Dato: 15.09.2023  
Dokumentnr: 117135n1  
Prosjekt: 114285  
Utarbeidet av: Janne Reitbakk/Eirik Hegland  
Kontrollert av: Knut Erik Lier

**Sunndal. RV 70 Fale bru**  
**Geoteknisk kontrollnotat PKK3 - reguleringsplan**

Foreliggende notat tar for seg kontroll på reguleringsplannivå.

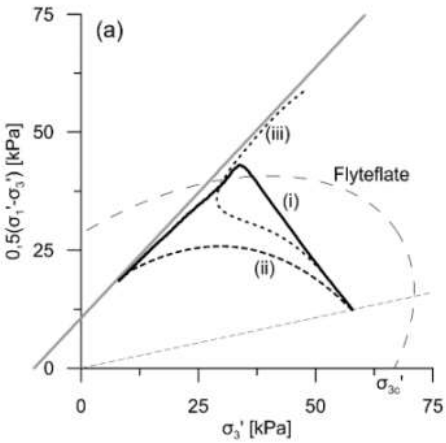
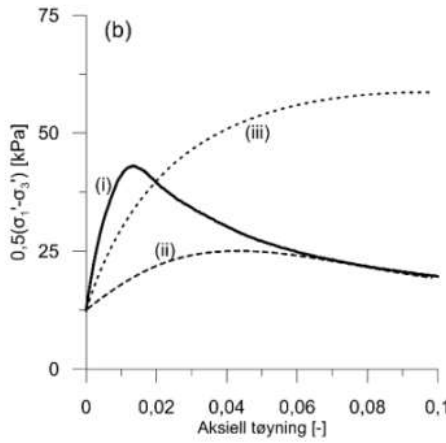
indikerer hydrostatiske forhold. Vi kan ikke se at det er vedlagt noen avlesninger, så det er vanskelig å kontrollere dette. PZ-symbol er ikke vist ved punkt 402 og 404 på borplanen.

På borplanen er det vist PZ-symbol på flere borpunkt (3, 8 og 15), men avlesninger fra disse er ikke omtalt i rapporten.

Vi savner en tabell i rapporten (også evt. utskrifter i vedlegg) som viser målt poretrykk i de forskjellige borpunktene, med dybde på spiss og tidspunkt for avlesing. Poretrykk er såpass viktig for stabilitetsforhold (og også faregradsevaluering) at dette burde vært dokumentert bedre.

Ideelt burde poretrykksmålerne vært avlest flere ganger, for å fange opp evt. variasjoner med sesonger og nedbør.

PZ symbol på 402 og 404 blir rettet på.

I BP 3, 8 og 15 er det målt grunnvannstand. GeoSuite bruker samme symbol for PZ, GV og GD. Dette blir inkludert i tabell og redegjort nærmere for.

Tabell og vedlegg blir lagt til.

I 2020 ble det gjort målinger i 402 og 404 over periode mellom 14/15. jan til 1. april. Ny avlesing ble mottatt den 20.10.2022. Data fra disse målingene er oversendt Grunnteknikk.

Vi har målinger om vinter og avlesning sent på høsten. Basert på ovennevnte målinger da vurderes poretrykk til å være hydrostatisk. Sonderingsdiagrammer både total og trykk antyder at det er noe lagdeling i massene med forekomst av tynne grovere (sandige lag) som burde bidra til jevne ut hydrostatisk trykk

OK, målt grunnvannstand er i samsvar med grunnvannsstan dog poretrykk benyttet i beregninger.

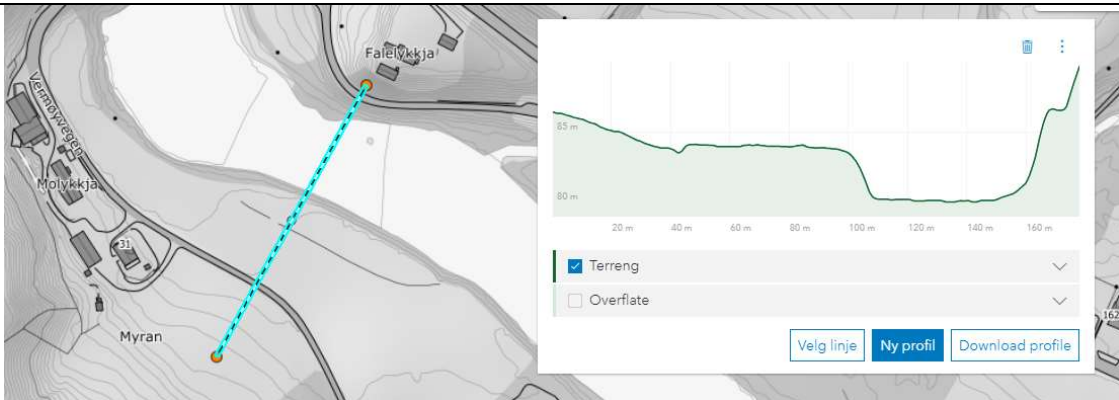
<p>Blir redegjort for i revidert versjon av rapport</p> <p>OK. Vi har mottatt revidert rapport der dette er hensyntatt.</p>	
2	<p><b>Kap. 6.7.</b> Fundamentering av bro.</p> <p>Savner tydeligere redegjørelse for risiko og usikkerheter mht. fundamenteringen, valgte risikoreduserende tiltak og videre behov for risikoreduserende tiltak i byggeplan og utførelsesfase.</p> <p>Vennligst kommenter</p> <p>Blir gjort tydeligere i revidert versjon av rapport.</p> <p>OK. Vi har mottatt revidert rapport der dette er hensyntatt.</p>	L
2	<p><b>Kap. 6.10</b></p> <p>Ikke beskrevet og kan ikke kommenteres</p> <p>Vennligst kommenter</p> <p>Blir beskrevet i revidert versjon av rapport.</p> <p>Ok Vi har mottatt revidert rapport der dette er hensyntatt.</p>	L
2	<p>Ang. områdestabilitetsutredningen er Grunnteknikk generelt enig i vurdering av aktsomhetsområder, tiltakskategori, kritiske skråninger og avgrensing av løsne- og utløpsområde.</p> <p>Kap. 7, figur 7-1 og 7-2 viser kvikkleireforekomster sør for Driva. Redegjør for hvorfor dette ikke er et aktsomhetsområde.</p> <p>Vennligst kommenter</p> <p>Område sør for Driva er utenfor område som reguleres nå. Likevel er Efla bevisst om at terreng som kan inngå i utløpsområde for et skred skal vurderes.</p> <p>Det ble gjort en vurdering av området og en rask topografisk studie og konkludert med at iht. steg 3 i prosedyre for utredning av områdeskredfare i NVEs 1/2109, da er området ikke utsatt for områdeskred.</p>	1

OK, GrunnTeknikk er enig i vurdering, og anbefales at vurderingen omtales i rapport/notat.

- 117135-500*            Profil C-C, dagens situasjon drenert
- 117135-501*            Profil C-C, dagens situasjon udrenert

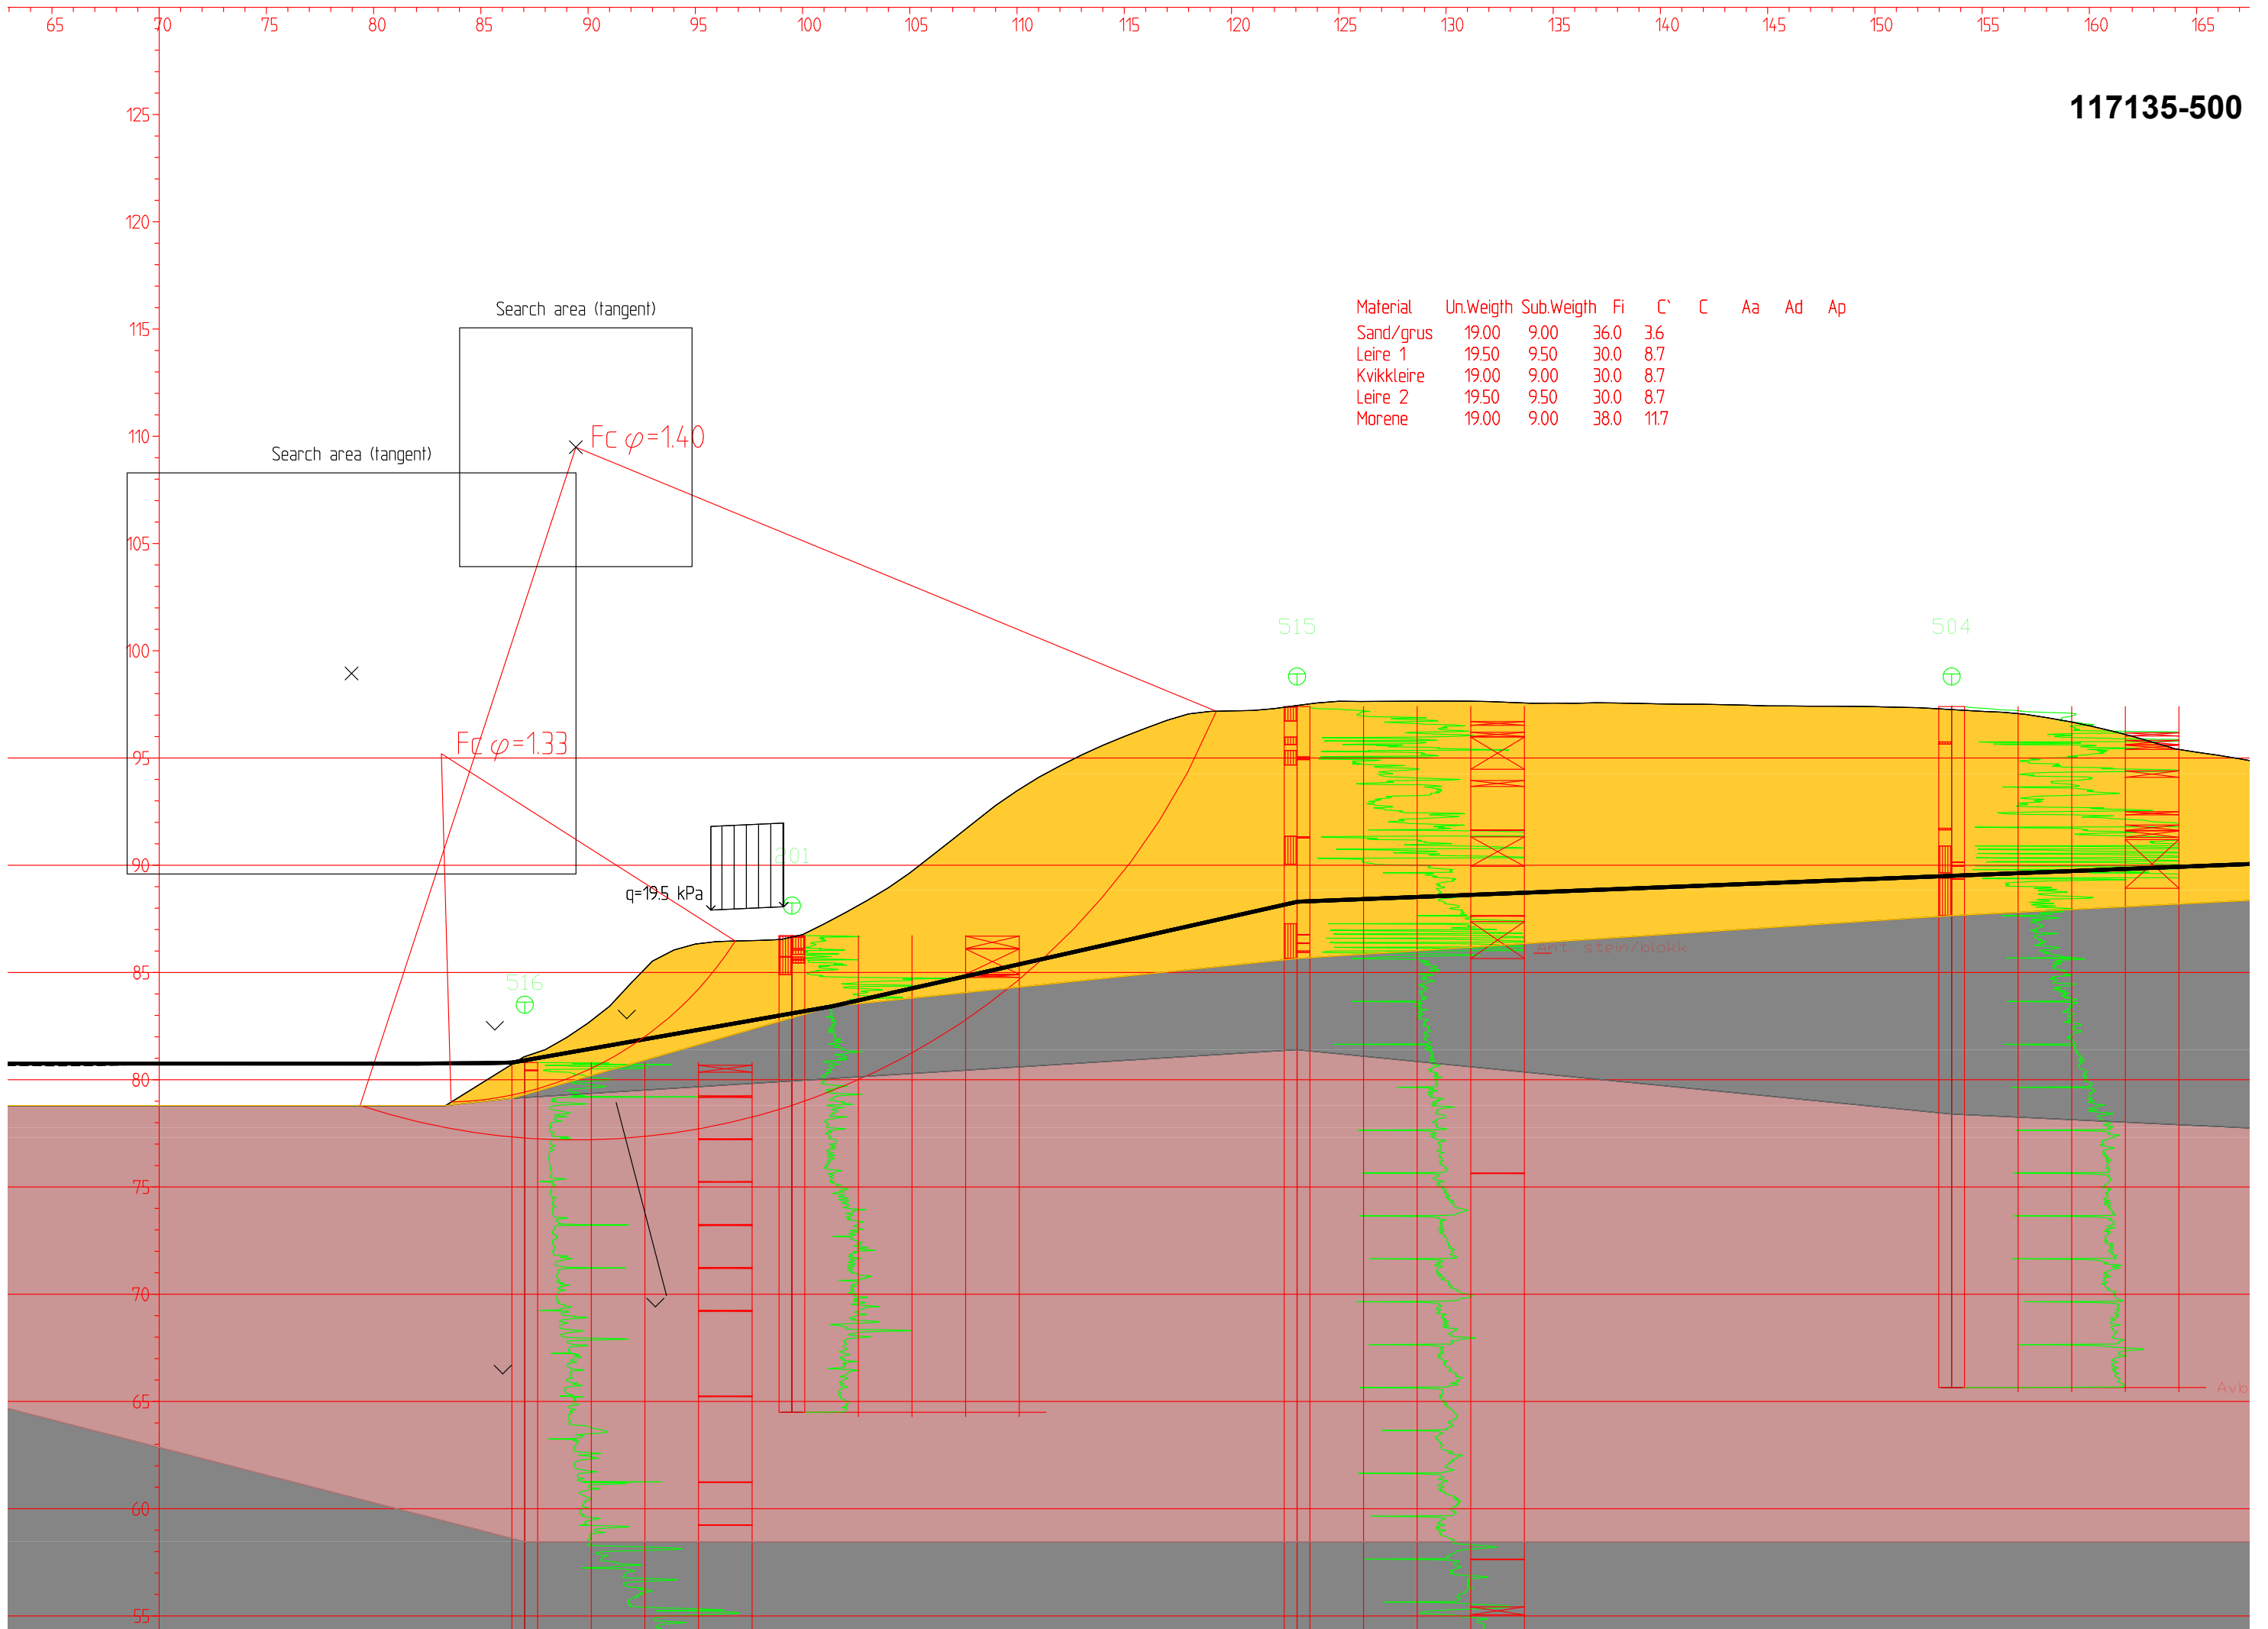
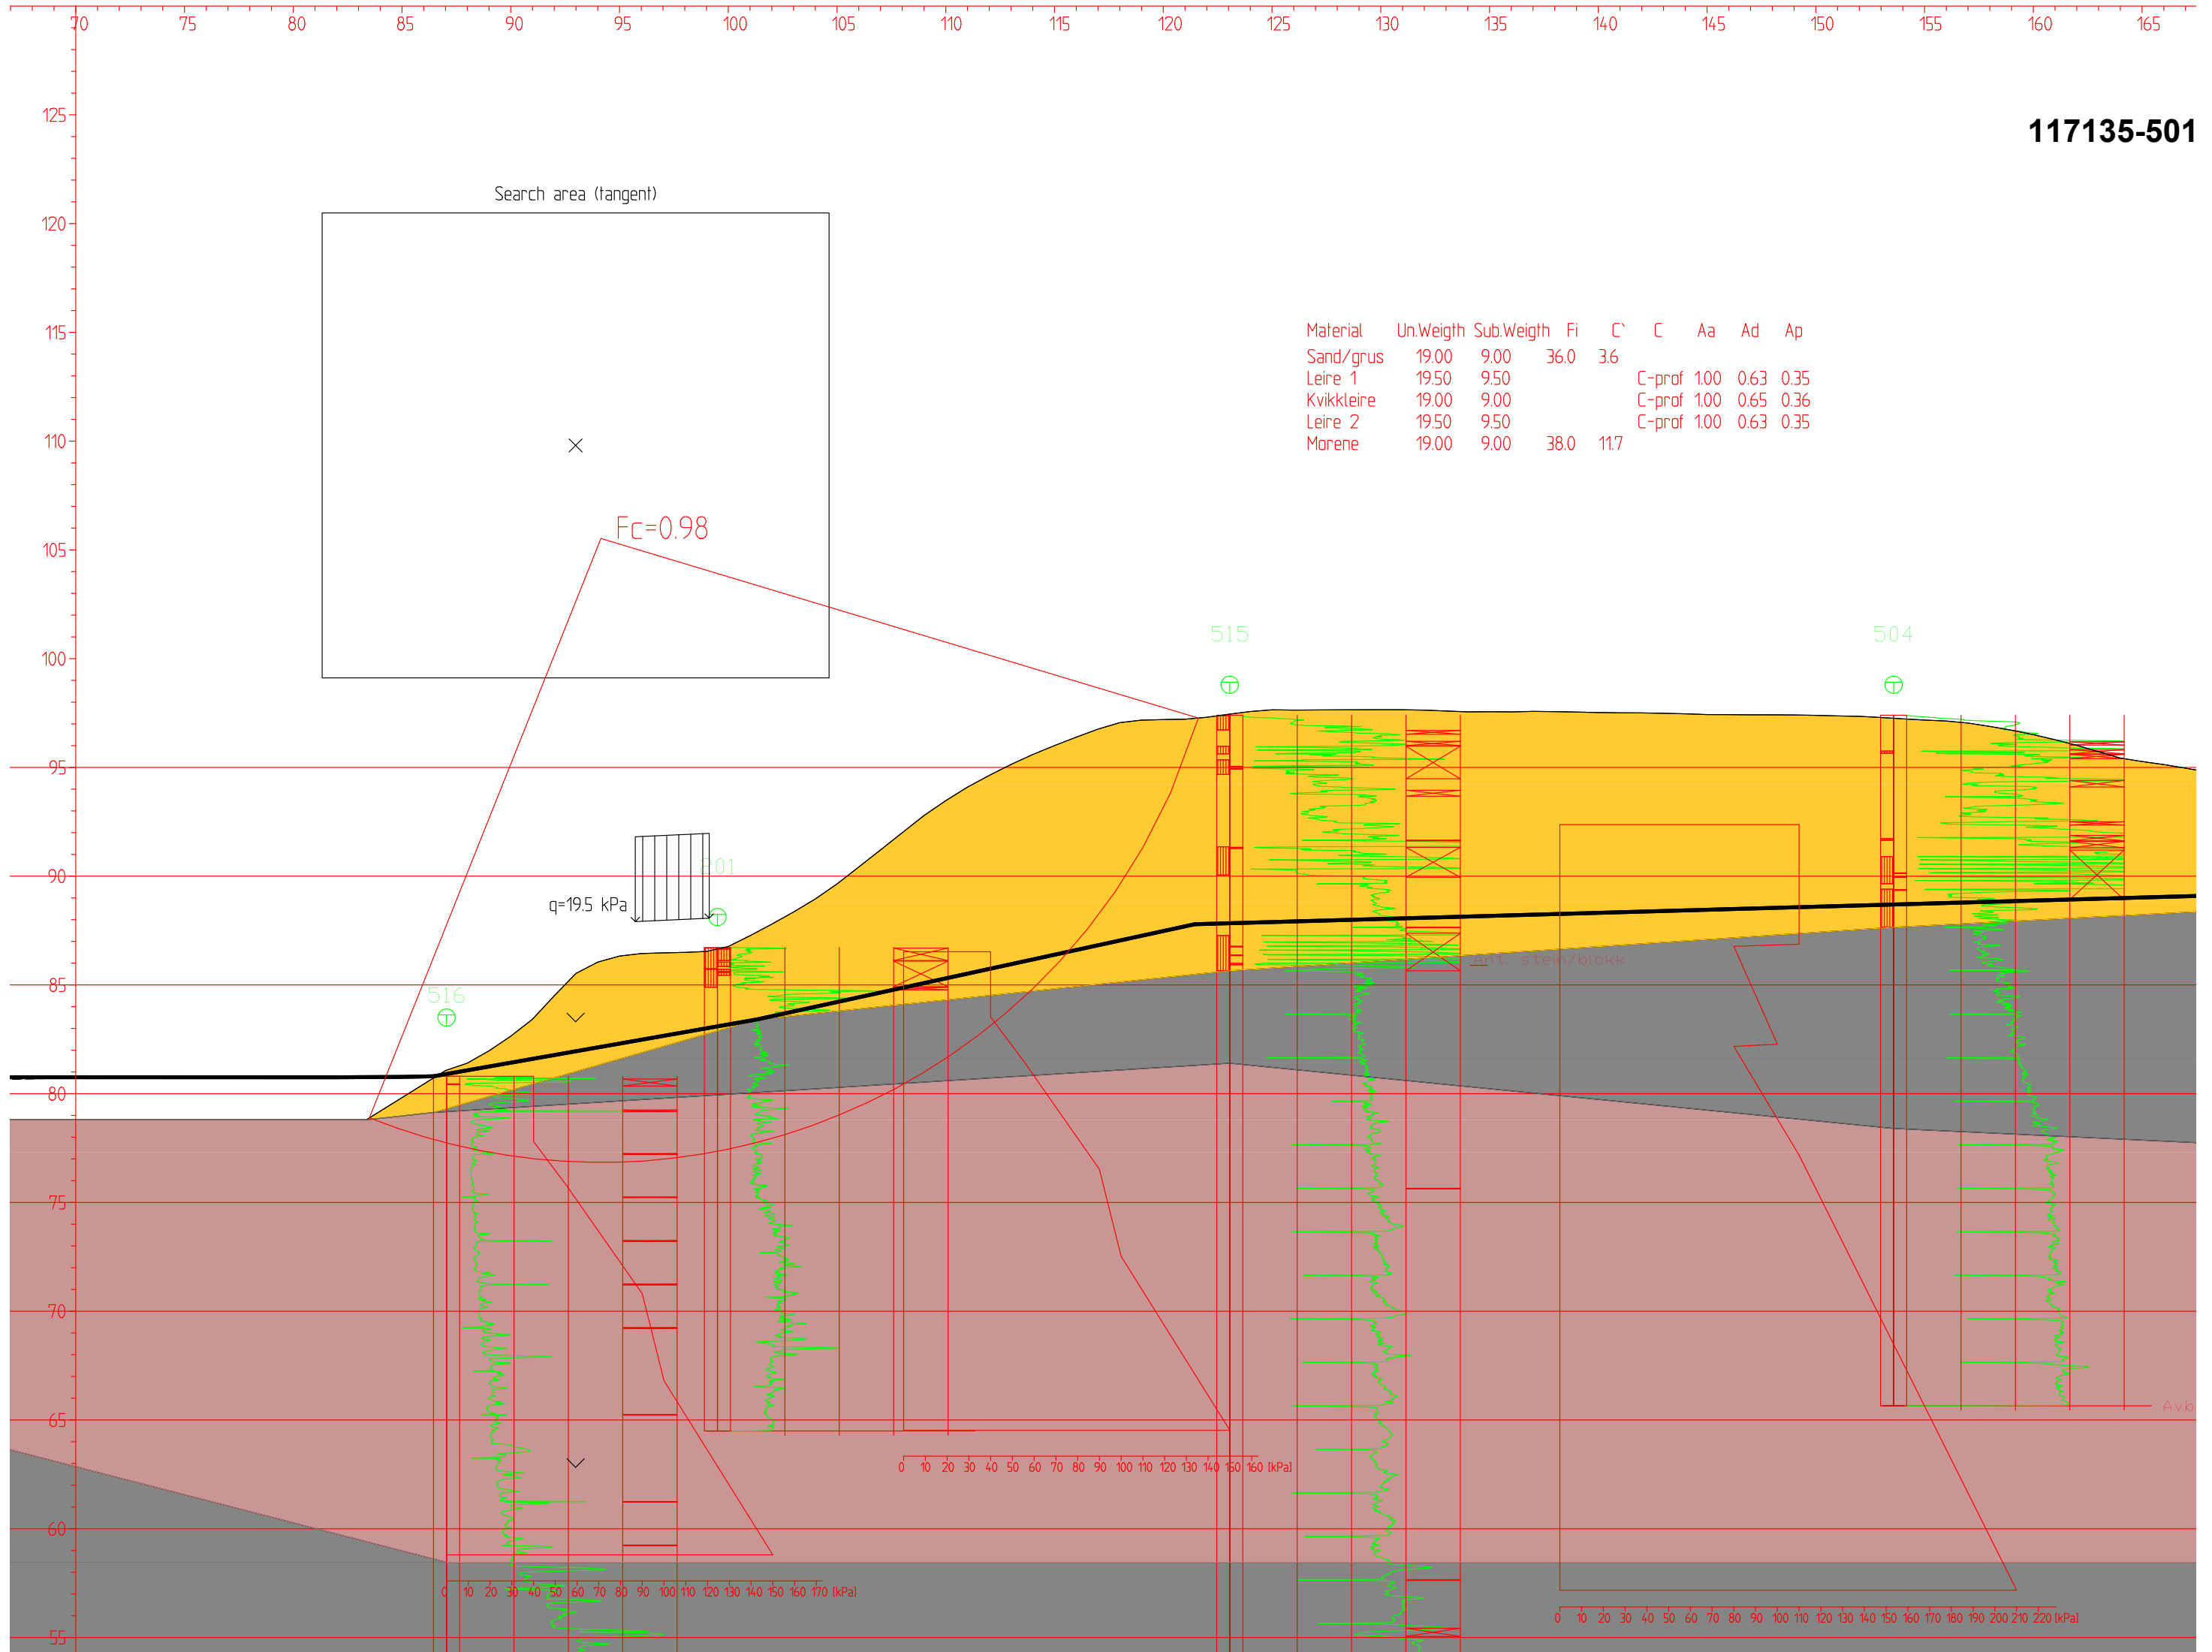
2	<p><b>7.2.10 Stabilitetsberegninger (kontrollberegning i kritisk snitt, profil C-C)</b></p> <p>Det er gjort kontrollberegninger i profil C-C (profil 280), drenert og udrenert. Våre beregninger viser omtrent samme sikkerhetsfaktor, se vedlagte tegninger. De små forskjellene stammer fra mindre variasjoner i plassering av terrengprofil, lagdeling, antakelse om grunnvannstand og styrkeparametere. Udrenert sikkerhet rundt 1,0 i dagens situasjon gir mening for en naturlig skråning med mindre inngrep.</p> <p>I drenert beregning får vi fortsatt OK sikkerhet med attraksjon redusert fra 15 til 10 i leirelagene.</p> <p>Vi finner ingen feil i utførte beregninger, og er enige i prinsipp for økt sikkerhet.</p>	L
